Begründung

Die 2. Änderung im vereinfachten Verfahren erstreckt sich auf das gesamte Plangebiet des rechtskräftigen Bebauungsplans Nr. 7 „De Poeler Drift“, in Kraft getreten am 07.07.2005, erstmalig geändert 08.07.2010 (in Kraft getreten). Für das Plangebiet sollen die Textliche Festsetzungen zum

Synoptische Gegenüberstellung der geänderten Festsetzungen / Örtlichen Bauvorschriften / Nachrichtliche Übernahmen und Hinweise

Abbildung 1 Übersicht über Grundstücke mit von der Straße aus deutlich ansteigendem (rot) bzw.
abfallendem (blau) Geländeverlauf

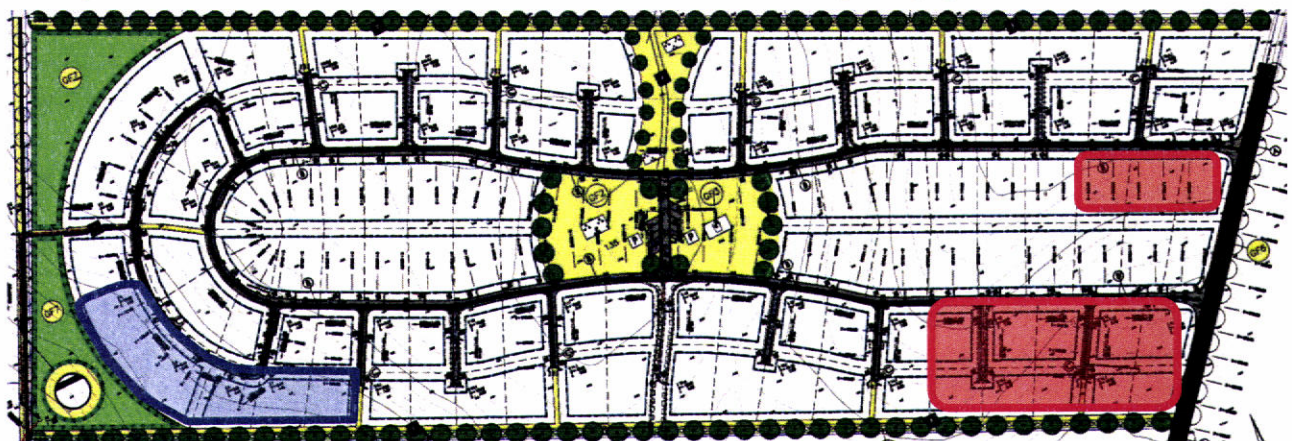
Bei von der Straße aus abfallenden Grundstücken sind die zulässigen Höhen großzügig und können zu unangemessen hohen Gebäuden führen. Dies gilt z.B. für die Grundstücke südlich außerhalb des äußeren Bogens (vgl. Abbildung 1, blau markierter Bereich). Die Grundstücke fallen hier von der Straße aus bereits bis zur Mitte des Baufensters um 0,5 bis 0,8 m ab, so dass bei Ausschöpfen des zulässigen Maßes tatsächliche Traufhöhen über Gelände von bis zu 4,6 m bzw. Firsthöhen über Gelände von bis zu 9,9 m entstehen könnten.

Bei ansteigenden Grundstücken jedoch ergeben sich schnell Schwierigkeiten, die entweder konstruktive Sonderlösungen oder größere Bodenmodellierungen erforderlich machen. Dies gilt insbesondere für folgende Fälle:

- Nicht anwendbar ist die bisherige Regelung für Grundstücke in 2. Reihe. Die privaten Stichwege sind im Bebauungsplan nicht als Straße (Verkehrsfläche), sondern als Geh-, Fahr- und Leitungsrecht (Baugrundstück) ausgewiesen und können daher keine Straßen im Sinne der Höhenfestsetzung darstellen. Im Einzelfall steigt das Gelände von der Straße (bisheriger Bezugspunkt) bis zum Bauplatz um 0,9 m an, so dass die Errichtung eines reetgedeckten Hauses hier nicht mehr möglich wäre (vgl. Abbildung 1, rot markierter Bereich). Auch bei nur leicht ansteigendem Gelände führt bei Gebäuden in 2. Reihe der größere Abstand zur maßgeblichen Straße zu ungewollten Einschränkungen, sofern nicht größere Bodenmodellierungen vorgesehen werden.

Um das Ausnahmeverfahren zu vermeiden und gleichzeitig unangemessen hohe Gebäude zu-
künftig auszuschließen, wird der Bezugspunkt neu festgesetzt und dabei der tatsächliche Gelän-
deverlauf berücksichtigt.

- Der Bezugspunkt wird an die tatsächliche Lage des Gebäudes gebunden, wobei bei Dop-
pelhäusern der Gesamtbaukörper maßgeblich ist. Zu messen ist in dem Punkt der Straße,
der rechtwinklig zur Straßenachse gefluchtet der Mitte des Gebäudes entspricht. Dabei
werden die durch Geh-, Fahr- und Leitungsrechte gesicherten Stichwege hinsichtlich der
Ermittlung der Gebäudehöhen den Verkehrsflächen gleichgestellt.
- Sofern das tatsächliche Gelände in der Mitte des geplanten Baukörpers um mehr als
30 cm nach oben oder unten von der Höhe des Bezugspunkts abweicht, ist der Bezugs-
punkt um 0,3 m nach oben oder unten anzupassen.

Abbildung 2 Ansicht Fledermausgaube

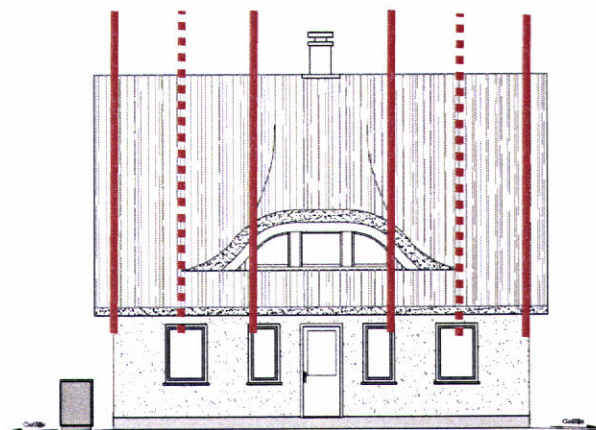
Die für eine Reetdeckung typischen Gaubenformen sind die Fledermausgauben (oder Ochsenaugen), die ohne Materialwechsel aus der Dachfläche herausgezogen werden. Damit fällt die Gaube notwendigerweise breiter als 1/3 der Trauflänge aus, ohne dabei die Dachfläche zu dominieren (vgl. Abbildung 2).

Die bisherige Beschränkung der Länge der Dachaufbauten wird in Übereinstimmung zu der Definition der Traufhöhe auf 1/2 der Trauflänge erweitert; Fledermausgauben sind abweichend hiervon auf bis zu 2/3 der gesamten Trauflänge zulässig.

von der Straße aus bis zum Gebäude um mehr als 0,30m abfallendes Gelände:

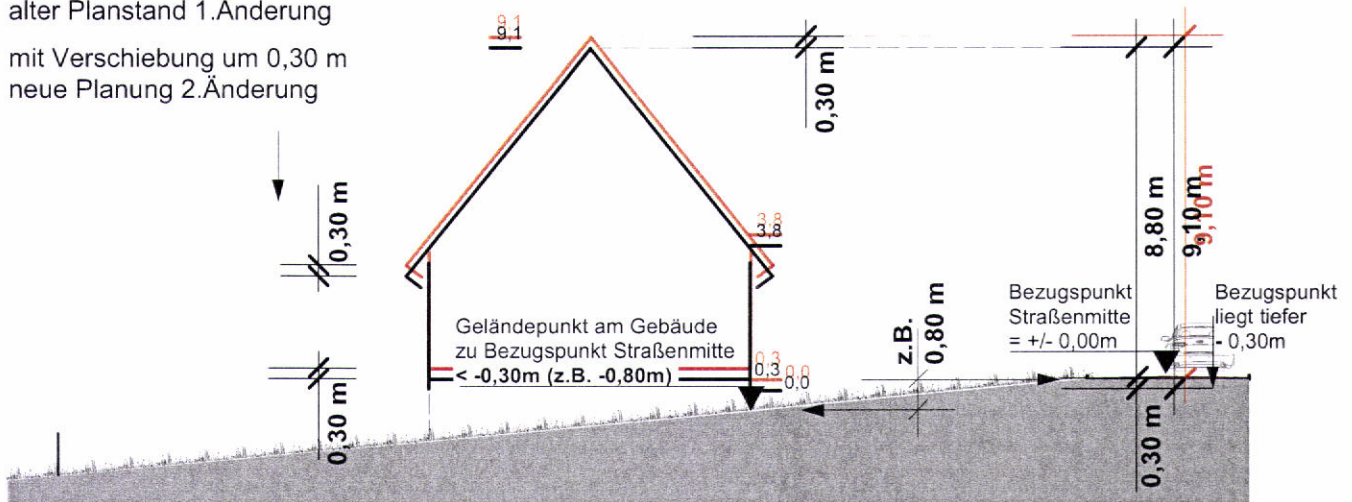
-  ohne Verschiebung um 0,30 m
alter Planstand 1. Änderung
-  mit Verschiebung um 0,30 m
neue Planung 2. Änderung

von der Straße aus bis zum Gebäude um mehr als 0,30m ansteigendes Gelände:

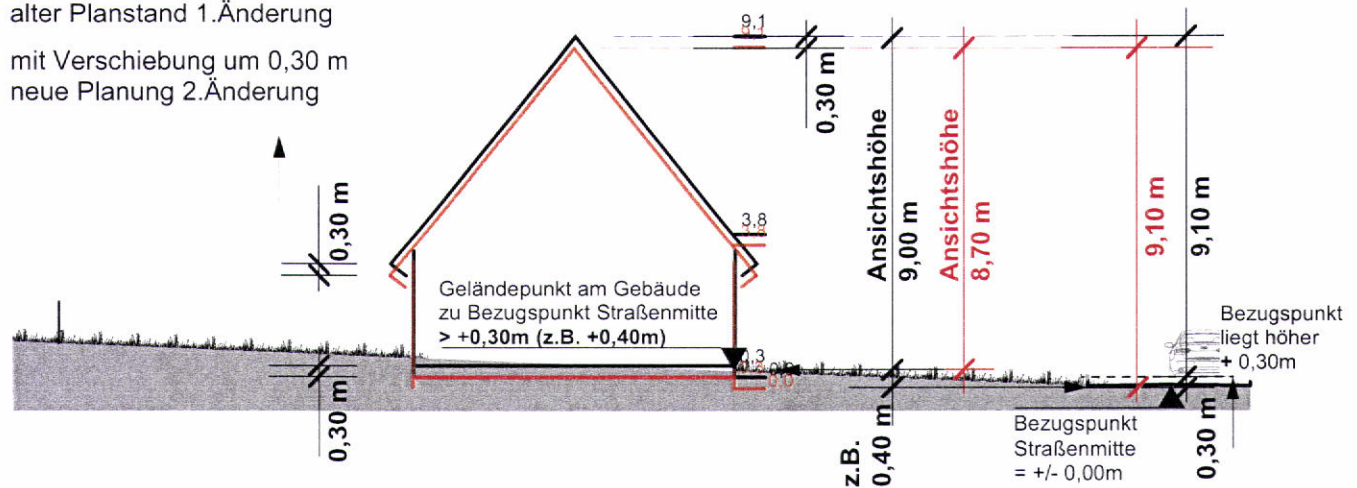
-  ohne Verschiebung um 0,30 m
alter Planstand 1. Änderung
-  mit Verschiebung um 0,30 m
neue Planung 2. Änderung

Sonderregelung für die Länge von Fledermausgauben im Verhältnis zur Trauflänge
($\frac{2}{3}$ der gesamten Trauflänge)

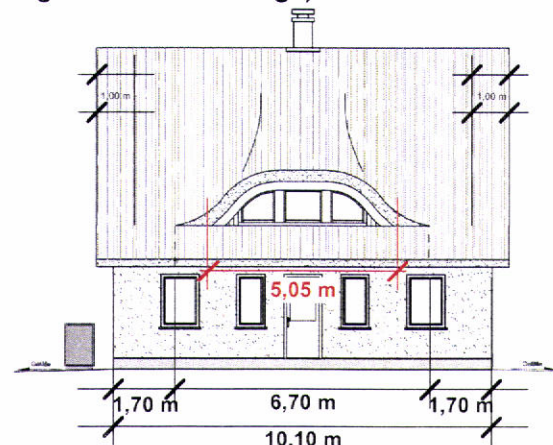
Außenmaße Traufe (Trauflänge / Dachbreite): 10,10 m

$\frac{1}{2}$ Trauflänge = 5,05 m; $\frac{2}{3}$ Trauflänge = 6,73 m

Außenmaße Fledermausgaube

Haus Silbermöwe: 6,70 m $<$ 6,73 m = $\frac{2}{3}$ der Trauflänge
